VRAGEN

2007 - Nr. 69.

VRAGEN van het CDA van de heren B.H. Koops en J. Seton betreffende parkeer- en voorrangssituatie Blauwborgje.
(Binnengekomen: 21 november 2007.)

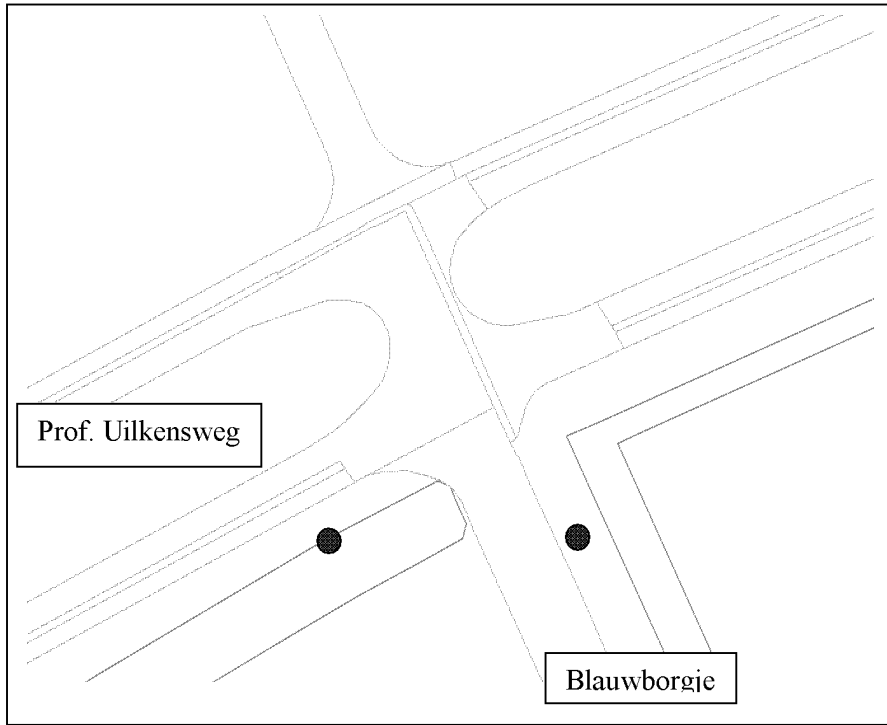
- 5) Bent u het met de CDA-fractie eens dat de wijzigingen in de voorrangssituatie van Blauwborgje en de Prof. Uilkensweg tot aanvullende verkeersveiligheidsmaatregelen zoals b.v. het plaatsen van aanduidingsborden m.b.t. de voorrang moeten leiden.

5. Ja, de plaatsing van de bebording is nog niet afgerond. Er volgt nog aanvullende bebording inhoudende het verkeersbord "afbuigende voorrang". Zie ook toegevoegde tekening.

De voorrang is daarentegen wel goed geregeld door uitritconstructies en op één enkele locatie is markering en bebording toegevoegd. Dit laatste om de voorrang te regelen tussen verkeer komende vanuit noordelijke richting (De Bunders) en fietsers op het fietspad van de Prof. Uilkenweg.

= locatie bebording (bij benadering)
